改善箇所説明図

不具合内容

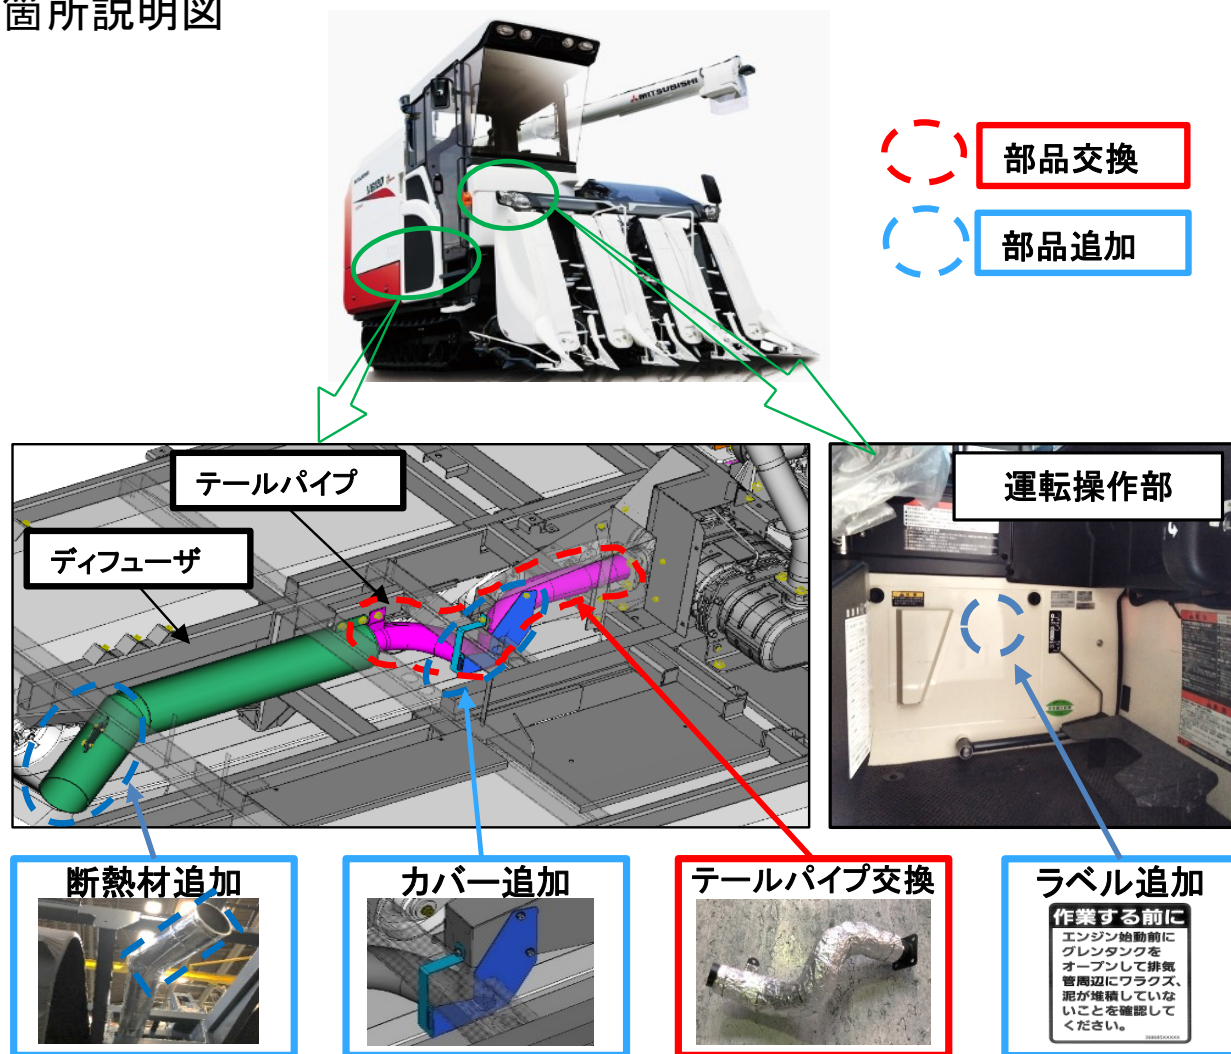
刈取脱穀作業車において、排気管およびその近傍の断熱処理が不適切であるとともに、設計が不適切なため、排気管の近傍に屑が堆積し、ディーゼル微粒子捕集フィルター（DPF）再生処理中に表面温度が上昇し高温となった排気管とその付近に堆積したワラ屑などが接触する場合がある。そのため、ワラ屑から発煙し、最悪の場合、火災に至るおそれがある。

全車両、排気管の交換と断熱材、カバーおよびラベルを追加する。
